Conseil économique et social

Forum mondial de l'harmonisation des règlements concernant les véhicules

Proposition de rectificatif 1 au règlement technique mondial n° 11 (Les engins mobiles non routiers (NRMM))

Communication du Groupe de travail de la pollution et de l'énergie*

Figure 7.3
Séquence d'essai

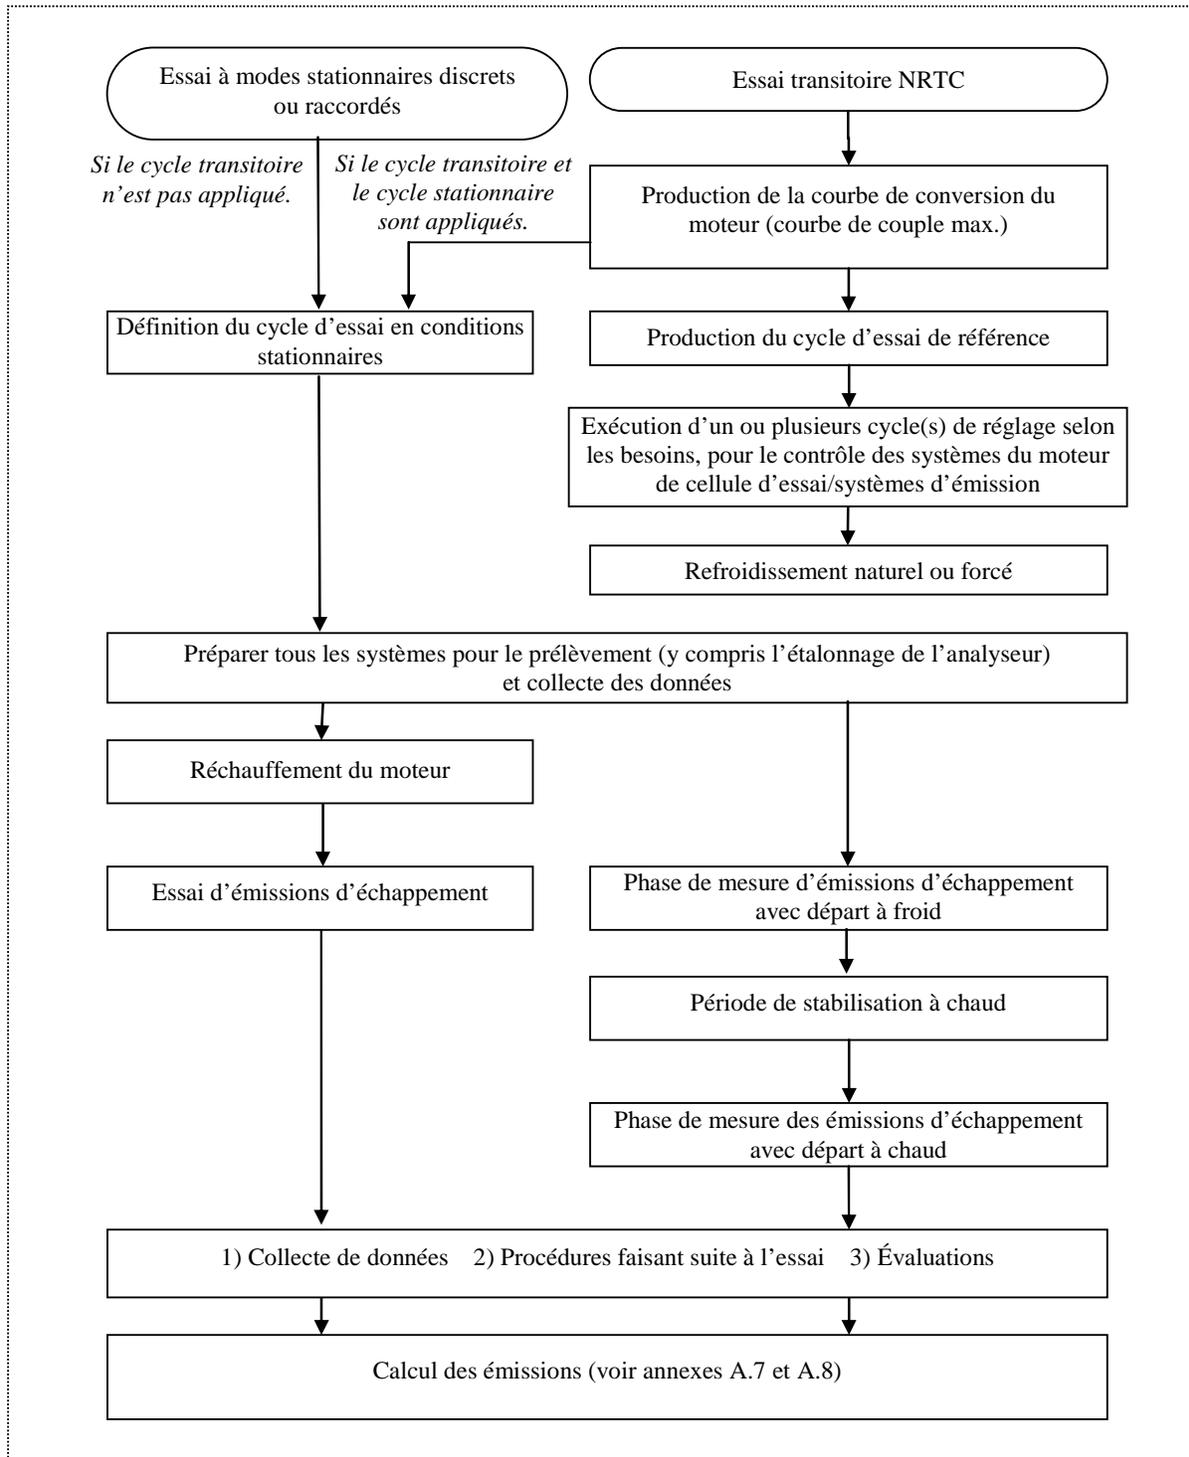
Paragraphe 7.5, modifier comme suit:

Le diagramme ci-dessous est un aperçu général des opérations nécessaires pour effectuer les cycles d'essai EMNR avec mesures des émissions d'échappement du moteur.

«Figure 8.1

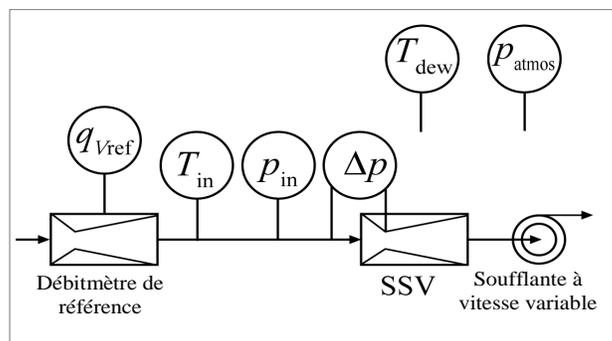
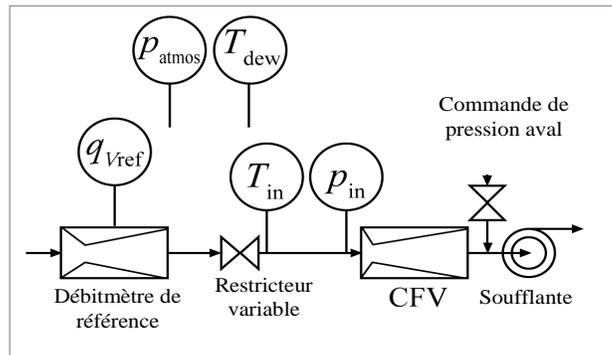
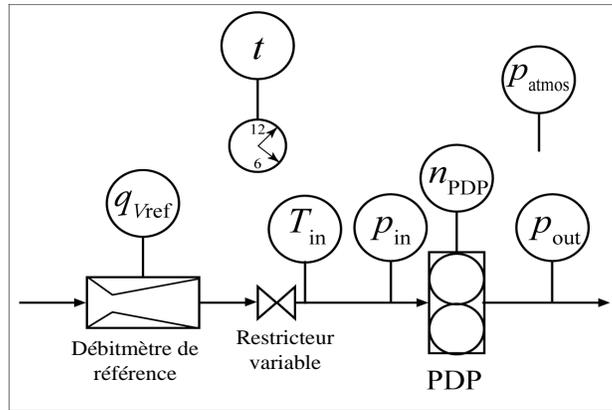
Paragraphe 8.1.8.4.5, figure 8.1, modifier comme suit:

Schémas du système pour l'étalonnage CVS du débit de gaz d'échappement dilués

Figure A.4.1
Points de mesure du débit de carbone

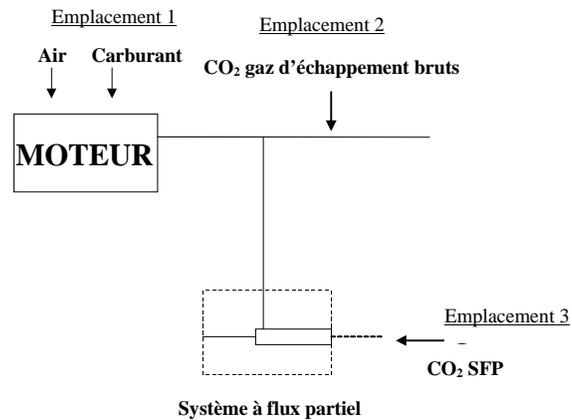
Paragraphe A.4.1, modifier comme suit:

La figure A.4.1 représente les points de prélèvement où les débits de carbone seront contrôlés. Les équations spécifiques pour les débits de carbone de chaque point de prélèvement sont données dans les paragraphes qui suivent.

Figure 7.3
Séquence d'essai

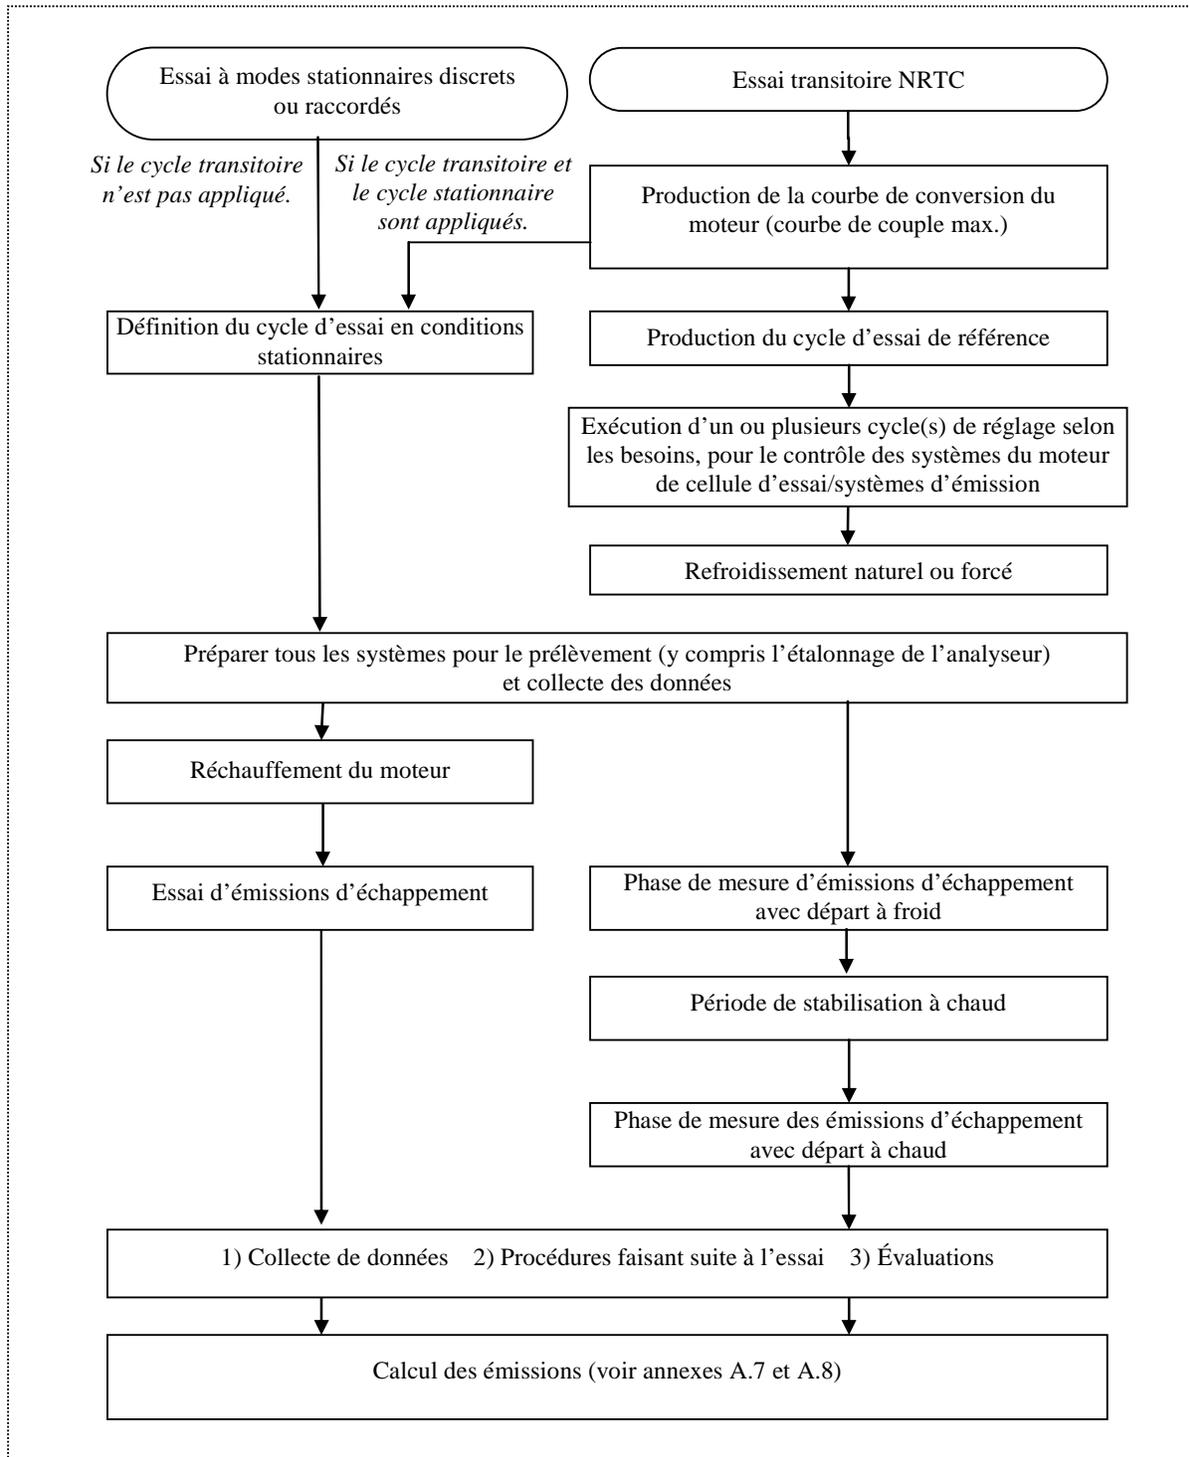
Paragraphe 7.5, modifier comme suit:

Le diagramme ci-dessous est un aperçu général des opérations nécessaires pour effectuer les cycles d'essai EMNR avec mesure des émissions d'échappement du moteur.

«Figure 8.1

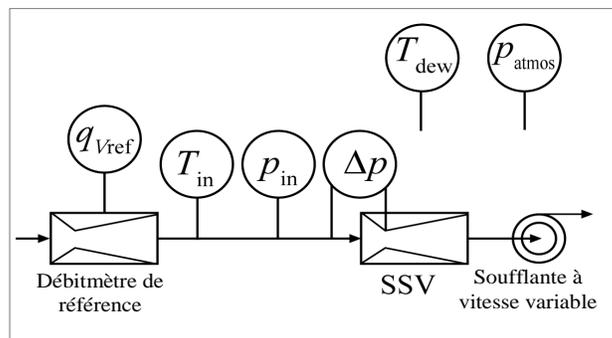
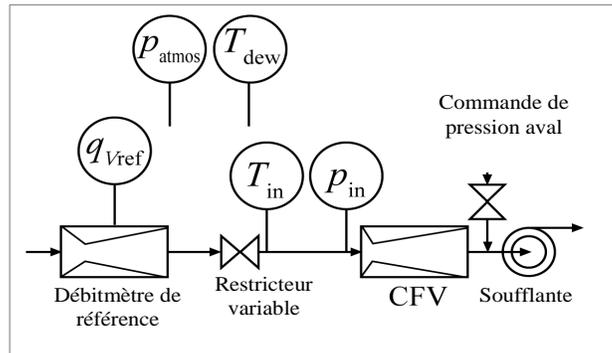
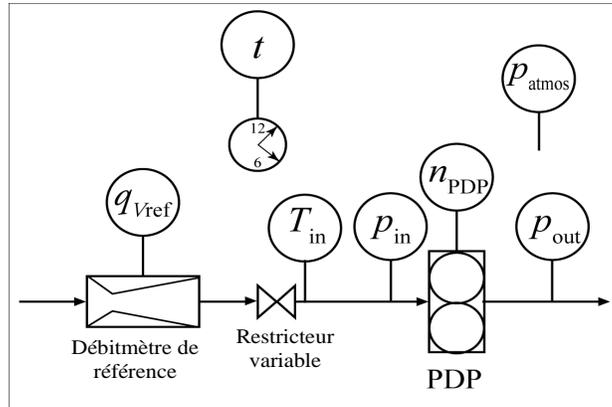
Paragraphe 8.1.8.4.5, figure 8.1, modifier comme suit:

Schémas du système pour l'étalonnage CVS du débit de gaz d'échappement dilués

Figure A.4.1
Points de mesure du débit de carbone

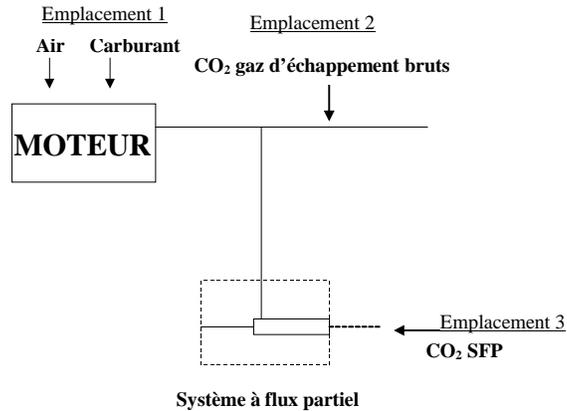
Paragraphe A.4.1, modifier comme suit:

La figure A.4.1 représente les points de prélèvement où les débits de carbone seront contrôlés. Les équations spécifiques pour les débits de carbone de chaque point de prélèvement sont données dans les paragraphes qui suivent.
